「新規ダム建設による環境への影響検討」に関する委員からの意見書に対する回答(1/3)

「新規ダム建設による環境への影響検討」に関する委員からの意見書に対する回答（2 / 3）

参考資料-1 ダム貯水池内の移動限界粒径 (「平常時 300m³/s 以下」 および洪水時 2,000m³/s に至るまでの最大移動限界粒径)

参考資料 - 3 湛水範囲について

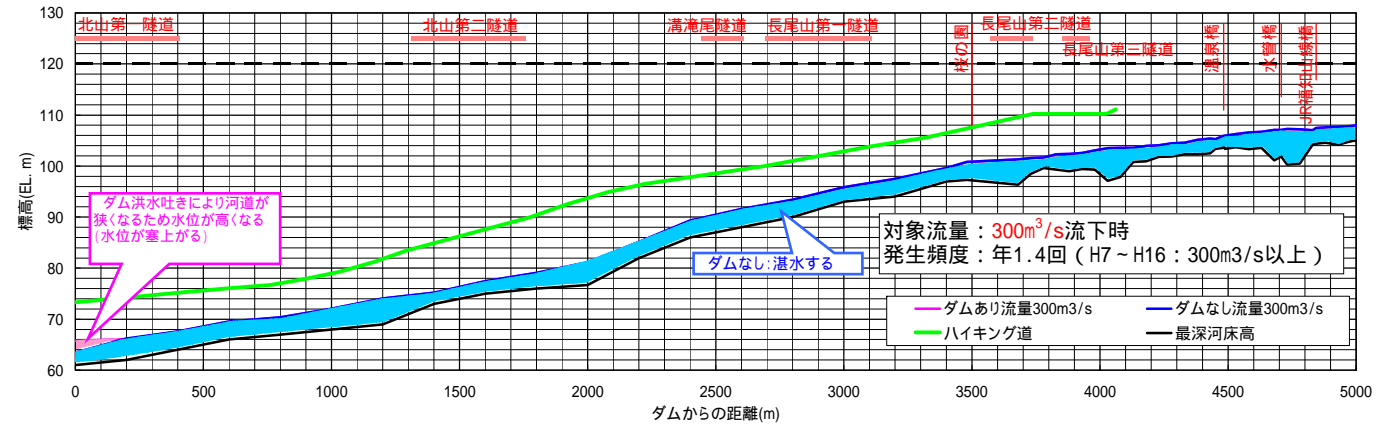
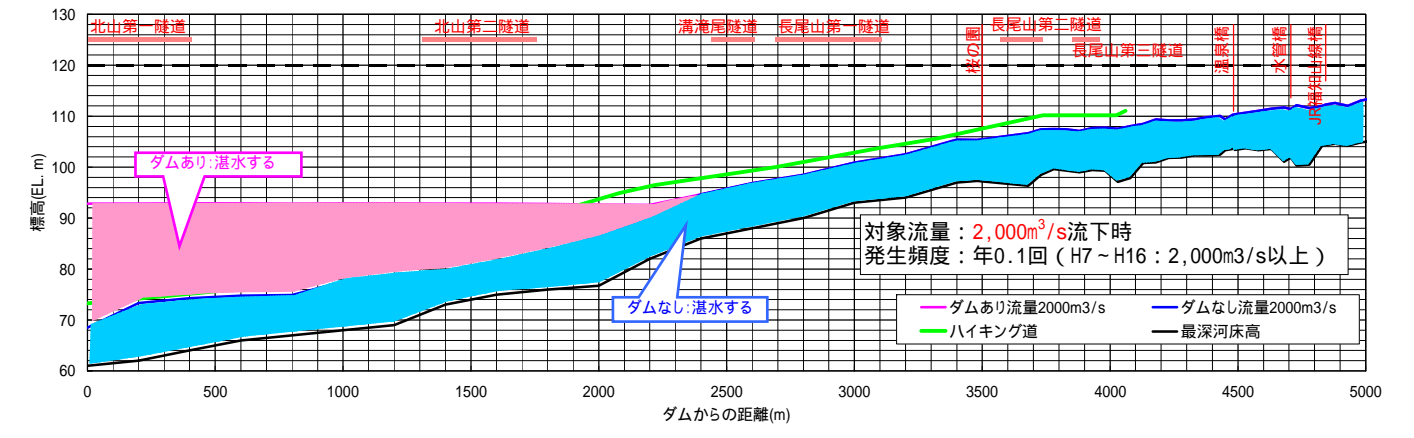
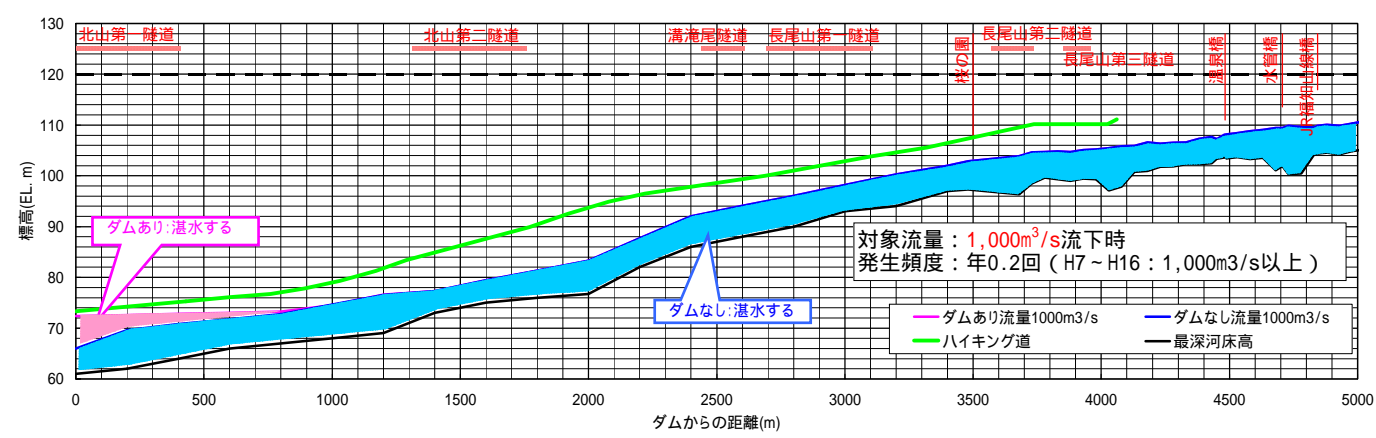
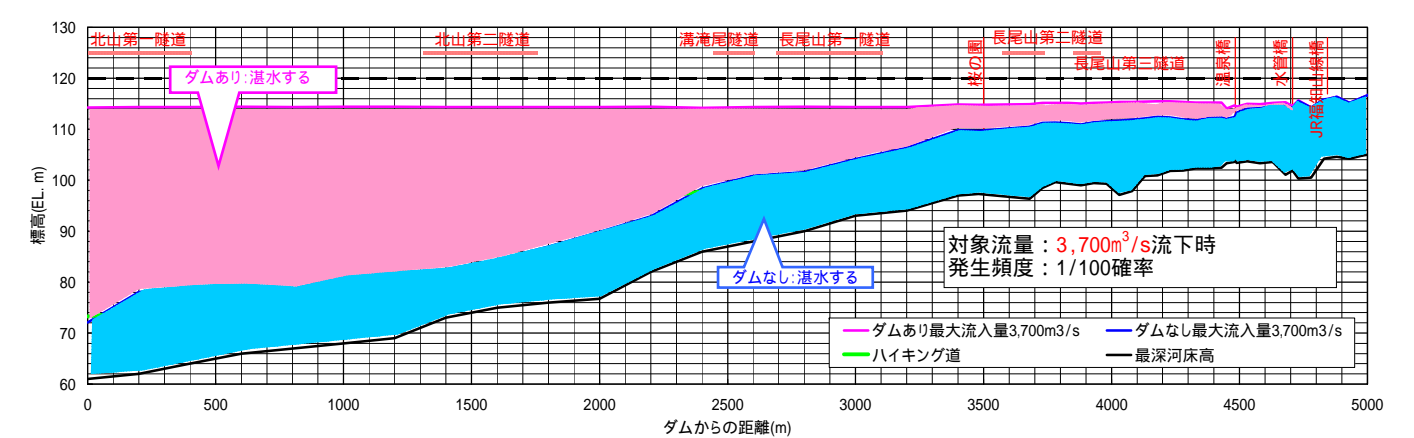
区分	番号	質問者	項目	内容	現段階での検討内容を踏まえた回答
【A】 検討条件	A-1	伊藤委員 佐々木委員	仮設計画	工用道路の位置・構造	工用道路や仮設備、また供用後の管理用道路の詳細は未検討ですが、環境影響を極力小さくするため、範囲や地形改変を最小限とするようにします。 なお、工用道路や仮設備による環境への影響、また対応策については、基本的に今回検討資料にある「工事中」の記載内容で考えています。
	A-2	伊藤委員	〃	工用プラントの位置	ダム本体に近い上流側か下流側に配置されることとなります。 なお、工用設備は極力地形の改変を最小限にするよう配慮しますが、やむを得ず改変された箇所は、工事後に回復させるよう努めます。
	A-3	伊藤委員	〃	碎石場の位置、規模	コンクリートに必要な岩石〔骨材〕は、購入骨材（現地で碎石、生産しない）で対応することで考えています。
	A-4	伊藤委員	〃	廃棄物の処分方法	現地発生材（掘削土石）は、極力、運搬搬出せずに減勢地等の盛土材料などに再利用することを考えています。（ゼロエミッションに努めます）
	A-5	伊藤委員	〃	転流路の位置・構造	河流処理としては、転流トンネルを施工しない「半川締切り（開水路）方式」と「転流トンネル方式」とが考えられます。 施工面では転流トンネル方式が有利ですが、環境面にも配慮し、開水路方式で施工することも可能性として考えられます。
	A-6	伊藤委員	〃	復元工事	今回の検討資料（植生、植物の項）に対策案を提示しています。 再生緑化などに努めます。
	A-7	伊藤委員	ダム管理道路	維持管理のための重機進入用の管理道路が設置されるのか	ご指摘のとおり何らかの管理用道路（通路）は必要と考えます。 湛水域（上流側）へのアプローチは、河床の洪水吐きを活かした進入も考えられます。詳細は未検討ですが、道路による地形改変は極力しないことで考えています。
	A-8	村岡委員	ダムによる湛水面	洪水規模、最大水位、頻度の関係図を作成して欲しい	ご指摘のことを表現するためハイキング道標高も入れた水位縦断面図（凡例に頻度も記入）を作成しています。「参考資料-3」ハイキングコースがどの水位まで冠水するかに加え、どの地点まで冠水するかという情報が必要かと判断し、縦断面図としています。

300m³/s 流下時の水位 (年 1 ~ 2 回程度発生)

2,000m³/s 流下時の水位 (10 年に 1 回程度発生)

1,000m³/s 流下時の水位 (5 年に 1 回程度発生)

3,700m³/s 流下時の水位 (計画最大)
